Van: Jeannet Bijleveld <jbijleveld@wetherskipfryslan.nl>
Verzonden: woensdag 27 februari 2019 12:12
Aan: 'marianne.swart@leeuwarden.nl'; Douwe Terpstra
CC: Reijer Tamminga; Susanne Raabe
Onderwerp: wateradvies Cambuur WTC
Bijlagen: 0181002 spve cambuur-watertoets.pdf; Memo watertoets BP Gebiedsontwikkeling WTC-Cambuur.pdf

Watertoets stedenbouwkundig plan 2 november 2018

Onderwerp: Watertoets bestemmingsplan Gebiedsontwikkeling WTC/Cambuur

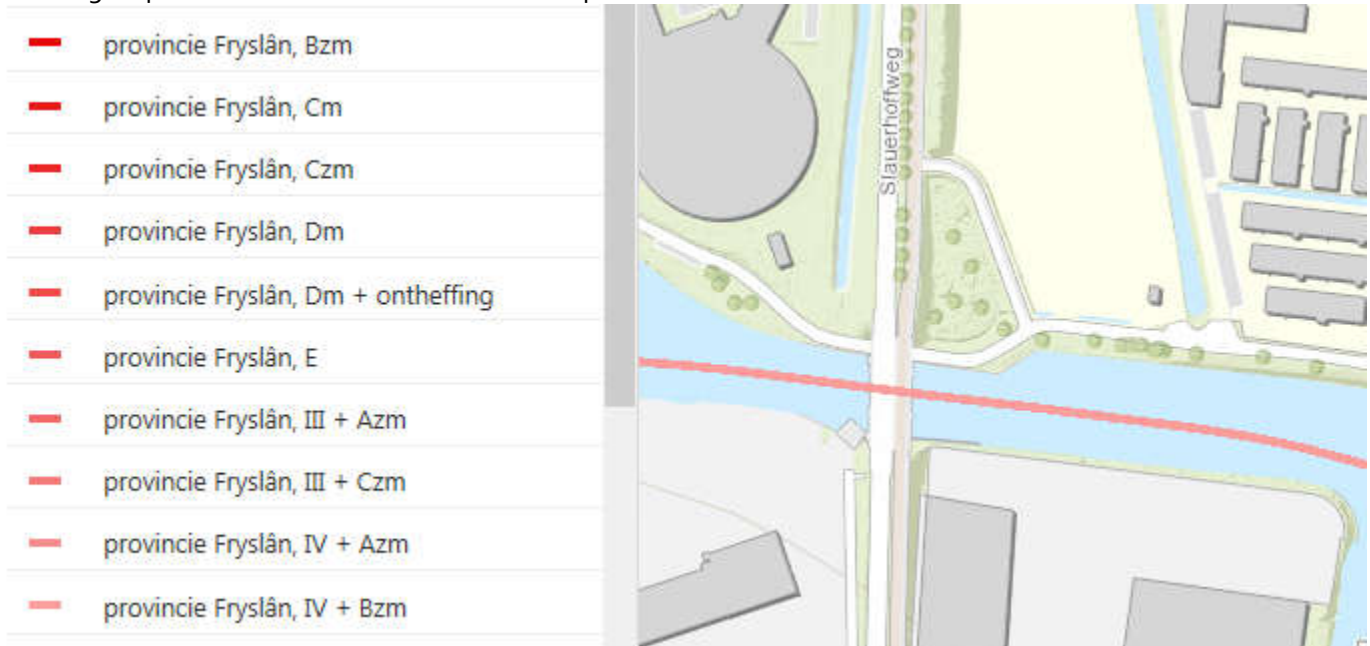
Het plan bestaat uit het realiseren van een nieuw voetbalstadion met voorzieningen. Onderstaande figuur toont de toekomstige inrichting van het gebied.

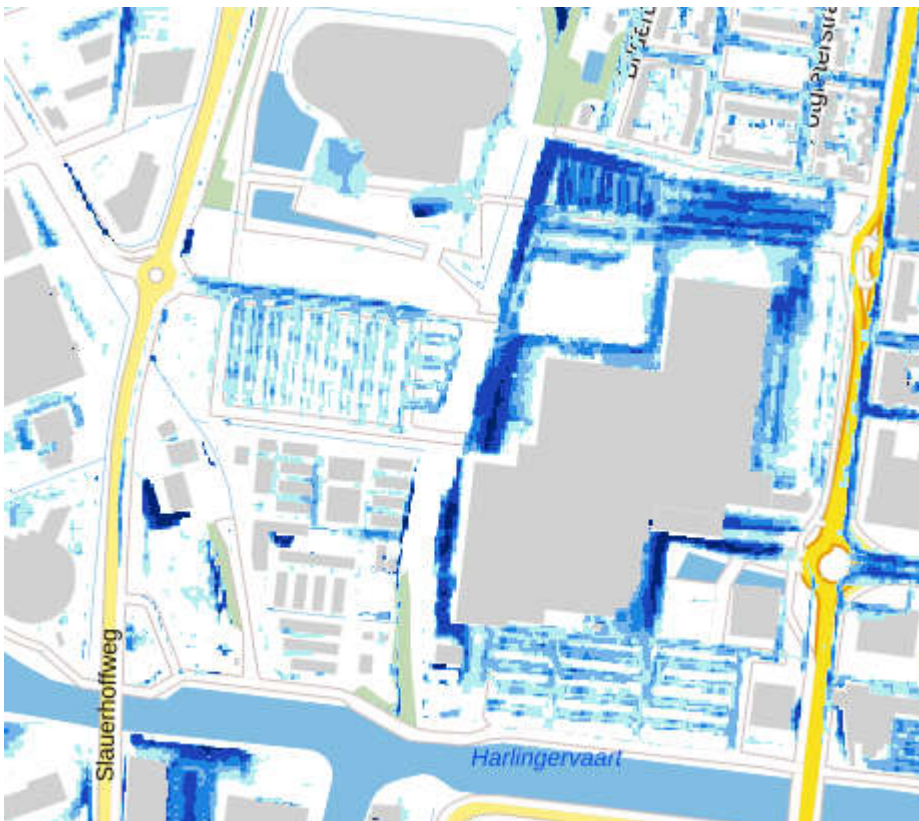
Dit is het beeld volgens de landelijke klimaateffectatlas voor heftige regenbuien die nu nog 1/100 jaar voorkomen, maar in de toekomst vaker.

De Friese klimaatas heeft om een of andere reden het naastliggende terrein van WTC als stedelijk gebied benaderd en dit terrein als landelijk. Dat geeft dan dit beeld

Het is duidelijk, dat bij grotendeels verharde terreinen de verwerking van het regenwater veel aandacht verdient. In Leeuwarden infiltreert het water nauwelijks in de ondergrond. De kansen die er zijn om bij herinrichting de

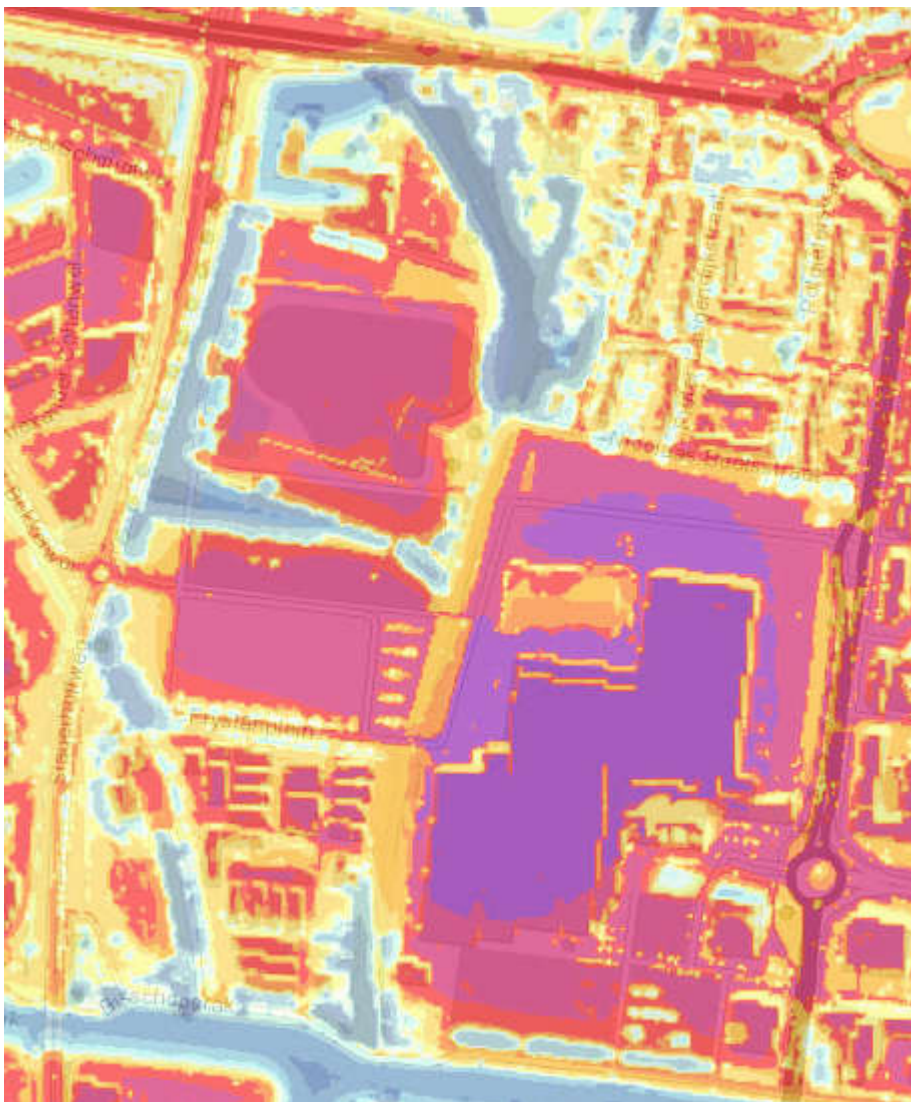
sponswerking van het stedelijk gebied te verbeteren moeten daarom zoveel mogelijk benut worden. Dat betekent zoveel mogelijk groen en open water en aanvullend waterdoorlatende bestrating, groene waterdaken, halfverharding of verlaagd liggende waterpleinen, die als tijdelijke waterberging ingezet kunnen worden. Hoewel de watergangen gecompenseerd worden is het wel zorgwekkend, dat het oppervlakte aan groen bijna 40% afneemt.

Op de hittestresskaart is ook duidelijk te zien, dat een verharde omgeving er voor zorgt dat de temperatuur extra hoog wordt. Met de toename van hete perioden is ook dat een aandachtspunt. Het verkoelend effect van waterpartijen en groen is goed te zien. Hoe meer het water naar de randen van het gebied verschuift en het groen afneemt hoe meer hittestress zal optreden. Dit heeft ook nadelige effecten voor de waterkwaliteit met meer kans op algenbloei bijvoorbeeld. Als het programma druk zet op het openbaar groen kan gezocht worden naar mogelijkheden om bv groene gevels en groene daken toe te passen.

Droogleggingsnorm (de drooglegging is de afstand tussen waterpeil in de sloot en het maaiveld. Voor woningen wordt voor het maaiveld de bovenkant van de vloer genomen)

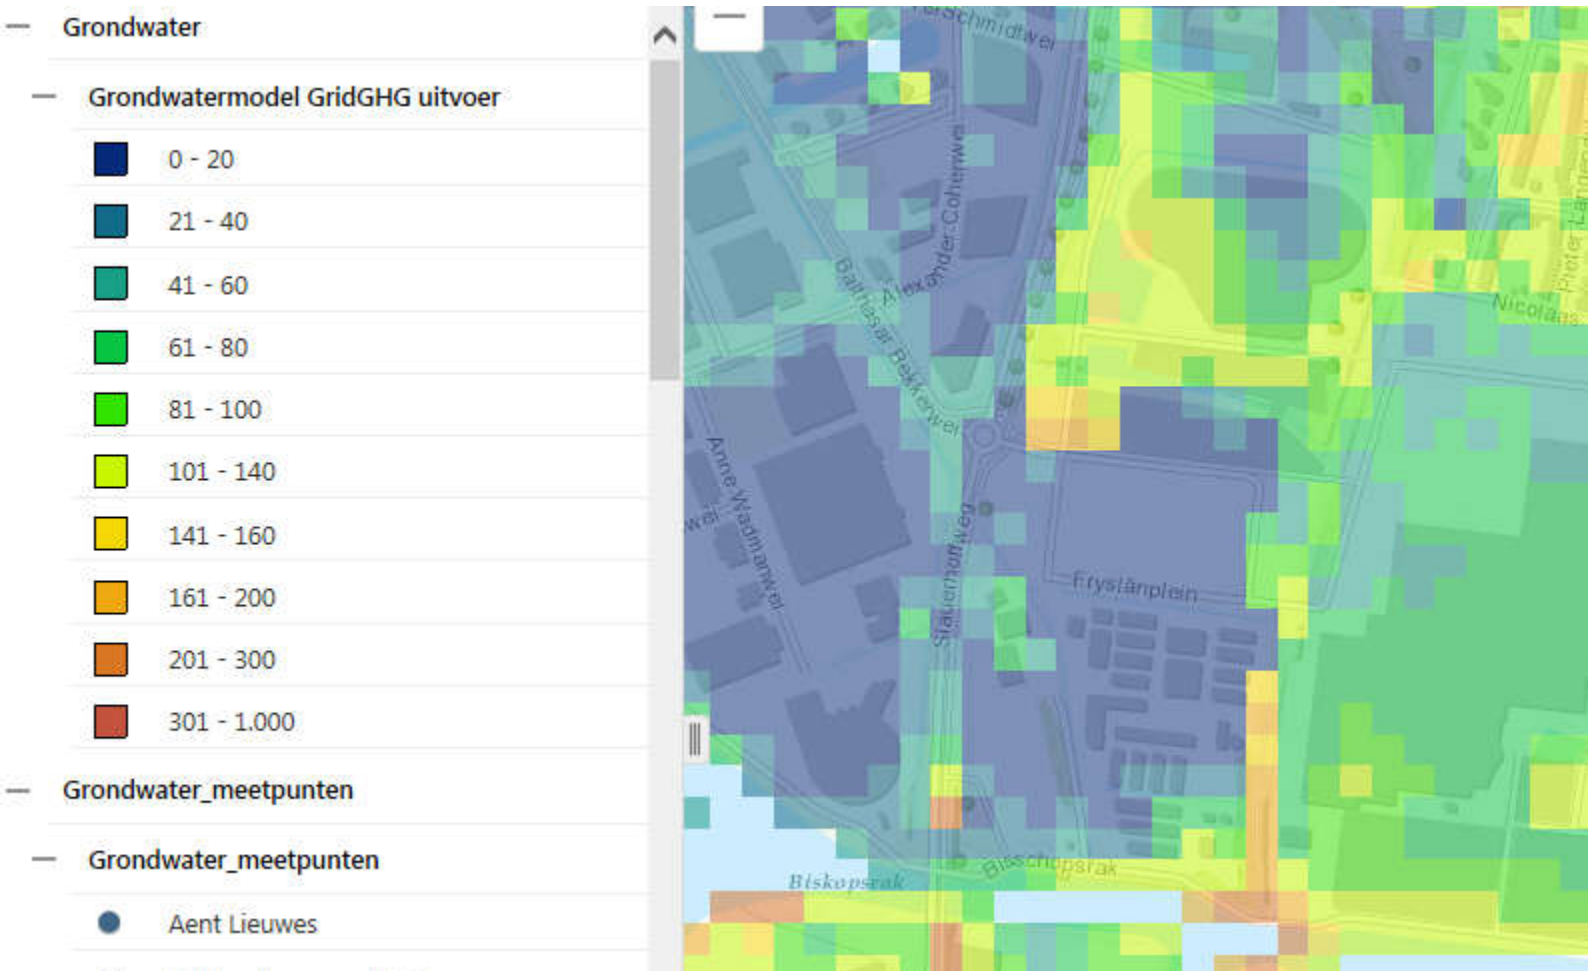
In dit geval is de droogleggingsnorm de strengste norm. Bij het realiseren van bebouwing en het aanleggen van de verharding is het nodig om rekening te houden met voldoende drooglegging om bijvoorbeeld opdrijven van verharding te voorkomen. We adviseren voor bebouwing met kruipruimte een drooglegging van 1,10 m en voor bebouwing (dus maaiveldhoogte + 0,58 m) zonder kruipruimte een drooglegging van 0,70 m gerekend vanaf de te realiseren bovenkant vloer. Voor verharding adviseren wij een drooglegging van 0,70 m.
